Abwägung der Stellungnahmen

Zur 4. Änderung des Teilflächennutzungsplanes der Einheitsgemeinde Stadt Bismark (Altmark) OT Kläden

Beteiligung der Behörden und sonstigen Träger öffentlicher Belange gemäß § 4 Absatz 2 BauGB

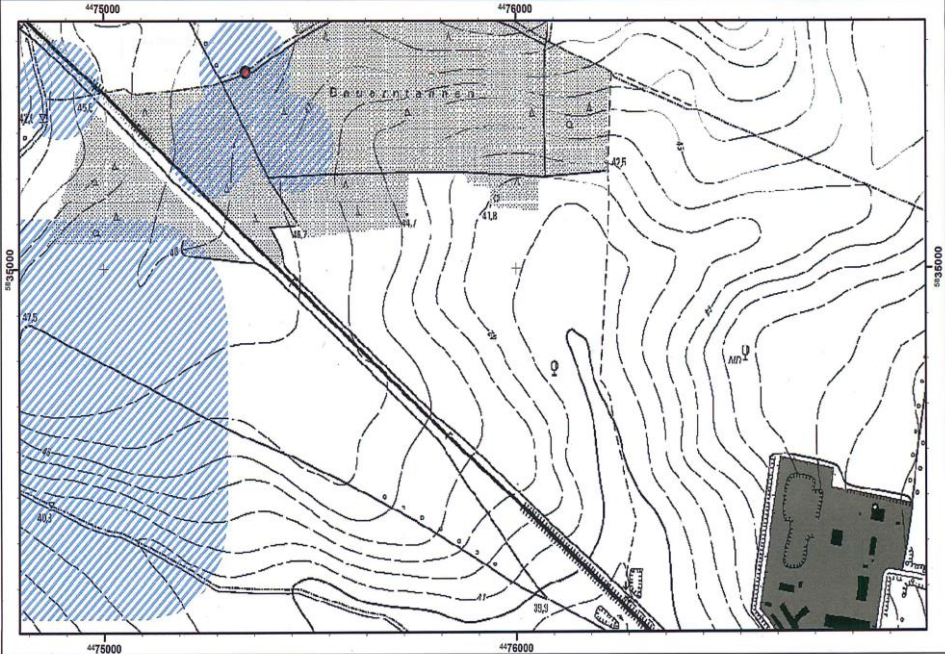
Nr.	Anregungen und Hinweise	Anmerkung der Verwaltung	Abwägungsvorschlag
	<p>(Altmark), OT Kläden (Entwurf Planzeichnung, Textteil, Begründung, Umweltbericht Stand 10/2023) erfolgt diese Stellungnahme als Träger öffentlicher Belange (TÖB) in der Eigenschaft des LHW als Betreiber und Eigentümer an Gewässern erster Ordnung und wasserwirtschaftlicher Anlagen. Weitere Ausführungen im Rahmen wasserrechtlicher Verfahren bleiben ausdrücklich vorbehalten.</p> <p>Zum Vorentwurf des vBP „Solarpark Kläden, Büllitzer Weg“ und zur 4. Änderung des Teilflächennutzungsplans (TFNP) Einheitsgemeinde Stadt Bismark (Altmark), OT Kläden hat der LHW, Flussbereich Osterburg in seiner territorialen Zuständigkeit bereits eine Stellungnahme am 26.01.2023 abgegeben.</p> <p>In dem geplanten Geltungsbereich des vBP „Solarpark Kläden, Büllitzer Weg“ und der 4. Änderung des TFNP Einheitsgemeinde Stadt Bismark (Altmark), OT Kläden befinden sich keine Gewässer erster Ordnung bzw. wasserwirtschaftliche Anlagen, für die der LHW, FB Osterburg, unterhaltungspflichtig ist. Sie werden auch von den Maßnahmen der geplanten Nutzung, der Erschließung, der Ver- und Entsorgung nicht tangiert.</p> <p>Der angrenzende Graben südlich Trappenberg ist ein Gewässer zweiter Ordnung. Hier liegt die Unterhaltungspflicht beim zuständigen Unterhaltungsverband Milde Biese mit Sitz in Engersen. Hinweis: Es ist ein 5 m Gewässerrandstreifens an dem Gewässer zweiter Ordnung nach § 50 WG LSA zur Gewährleistung Gewässerunterhaltung einzuhalten</p> <p>Der o.g. Hinweis ist mit Erarbeitung des Entwurfes geprüft worden. Siehe hierzu im Punkt- 6.5.4 Oberflächengewässer auf Seite 25 der Begründung des vBP bzw. im Punkt - 4.3.4 Oberflächengewässer auf Seite 17 der Begründung der 4.Anderung des TFNP nachfolgende Aussage:</p> <p><i>6. 5. 4 Oberflächengewässer (vBP) Der räumliche Geltungsbereich liegt in unmittelbarer Nähe des Grabens südlich Trappenberg. Aus Gründen des Gewässerschutzes gemäß § 50 Abs. 2 WG LSA sind die Anlagen und Zuwegungen außerhalb von 5 m der Gewässerrandstreifen zu errichten.</i></p> <p><i>4. 3. 4 Oberflächengewässer (TFNP) Der räumliche Geltungsbereich liegt in unmittelbarer Nähe des Gewässers II. Ordnung „Graben südlich Trappenberg“. Aus Gründen des Gewässerschutzes gemäß § 50 Abs. 2 WG LSA sind die Anlagen und Zuwegungen außerhalb von 5 m der Gewässerrandstreifen zu errichten.</i></p> <p>Der geplante Geltungsbereich des vBP „Solarpark Kläden, Büllitzer Weg und der 4. Änderung</p>	<p>Die Hinweise werden zur Kenntnis genommen.</p> <p>Die Hinweise werden zur Kenntnis genommen. Der Unterhaltungsverband Milde Biese wurde im Zuge der Beteiligung der Träger öffentlicher Belange am Verfahren beteiligt. Es wurde keine Stellungnahme abgegeben.</p>	<p>Keine Abwägung erforderlich.</p> <p>Keine Abwägung erforderlich.</p>

Nr.	Anregungen und Hinweise	Anmerkung der Verwaltung	Abwägungsvorschlag
	<p>des TFNP Einheitsgemeinde Stadt Bismark (Altmark), OT Kläden liegt auch in keinem nach Wassergesetz des Landes Sachsen-Anhalt (WG LSA) vorläufig festgestellten oder bereits festgesetzten Überschwemmungsgebiet.</p> <p>Hinweis: Im Rahmen der Umsetzung der Europäischen Hochwasserrisikomanagementrichtlinie (HWRM-RL) ist der LHW, hier der SB 3.1. Grundlagen, mit der Ermittlung der fachlichen Grundlagen zur Umsetzung beauftragt. Relevante Ergebnisse sind unter anderem die Veröffentlichung der Hochwassergefahren- und Risikokarten, welche für drei verschiedene Hochwasserszenarien Auskunft über die möglichen Betroffenheiten und nachteiligen Auswirkungen geben. Die Daten sind unter https://lhw.sachsen-anhalt.de/planen-bauen/eu-risikomanagement/ einsehbar und die dargestellten Überflutungsflächen können dort kostenfrei als GIS-Datensätze zur weiteren Verwendung bezogen werden.</p> <p>Die Unterlagen (Überflutungskulisse) sollten zwingend in den Ausarbeitungen des vBP und der 4. Änderung des TFNP Berücksichtigung finden, da neben den Flächen des HQ100 auch die HQextrem-Flächen gemäß dem Hochwasserschutzgesetz II relevant für den Geltungsbereich des vBP bzw. der 4. Änderung des TFNP sein können.</p> <p>Der o.g. Hinweis ist mit Erarbeitung des Entwurfes geprüft worden. Siehe hierzu im Punkt 7 und 8 auf Seite 25 der Begründung des vBP nachfolgende Aussage:</p> <p><i>7 Überschwemmungsgebiet</i> <i>Der räumliche Geltungsbereich des vorhabenbezogenen Bebauungsplanes „Solarpark Kläden, Bültzer Weg“ befinden sich außerhalb vorläufiger und festgesetzter Überschwemmungsgebiete gemäß § 76 Abs. 2 und Abs. 3 Wasserschutzgesetz (WHG).</i></p> <p><i>8 Hochwasserrisikogebiet</i> <i>Der räumliche Geltungsbereich des vorhabenbezogenen Bebauungsplanes „Solarpark Kläden, Bültzer Weg“ befinden sich nicht im Hochwasserrisikogebiet.</i></p> <p>Sollten von der Maßnahme Liegenschaften des Landes Sachsen-Anhalt betroffen sein, die der Verwaltung durch den LHW unterliegen, sind dazu Bauerlaubnisverträge mit dem LHW abzuschließen.</p> <p>Nach Abstimmung mit dem SB 5.2 Hydrologie sind auch keine Grundwasserbeobachtungsbrunnen des Grundwassermessnetzes des Landes Sachsen-Anhalt von der Planung betroffen.</p>	<p>Die Hinweise werden zur Kenntnis genommen.</p> <p>Der Hinweis wird zur Kenntnis genommen. Nach bisherigem Planungsstand werden keine entsprechenden Liegenschaften in Anspruch genommen.</p>	<p>Keine Abwägung erforderlich. Auf eine Darstellung der Überflutungskulisse wird verzichtet, da sich die überfluteten Flächen bei Eintreten eines HQextrem weit abseits des Geltungsbereiches befinden.</p> <p>Keine Abwägung erforderlich.</p>
